FICHA DE ANÁLISIS DE PREFACTIBILIDAD DE OBRA PÚBLICA

FECHA DE LA INSPECCIÓN:	09/05/2024
Nro. TRÁMITE SITRA:	GADDMQ-AZVCH-2024-1478-E

2.1 Tipo de Requerimiento:	Espacio Público	X	Vialidad	Infraestructura
2.2 Nombre del requerimiento:	ADOQUINADO DEL PASAJE S/N UBICADO EN LA PARTE SUR DE LA CANCHA CORDOVEZ DESDE LA AV. HUANCABILCA HACIA EL FINAL DEL PASAJE, BARRIO TENA, PARROQUIA AMAGUAÑA			2.3 ID Via: URBANO
Desde:	AV. HUANCABILCA			
Hacia:	FINAL DEL PASAJE S/N

8 . FOTOGRAFÍAS

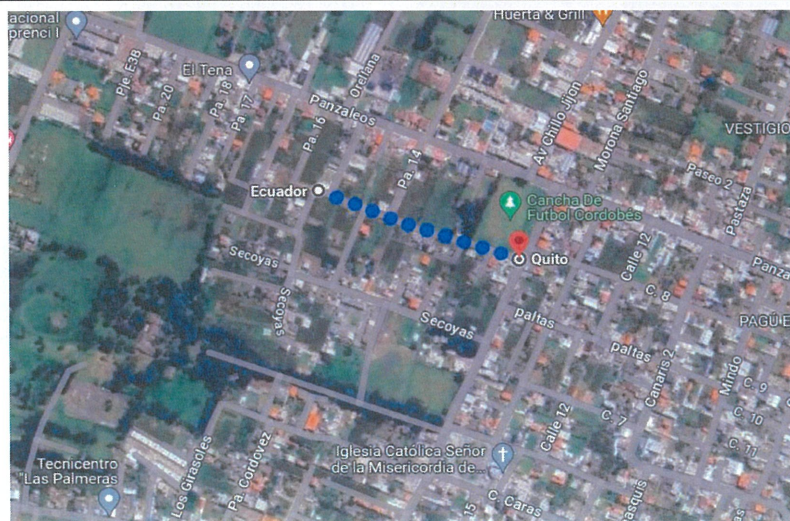
NO ES TECNICAMENTE PREFACTIBLE DEBIDO A QUE NO CUENTA CON LOS REQUISITOS MÍNIMO (RED DE ALCANTARILLADO) ASÍ TAMBIÉN SE RECOMIENDA ANALIZAR EL PROCEDIMIENTO PARA CUMPLIR CON LA SOLICITUD POR COGESTIÓN.
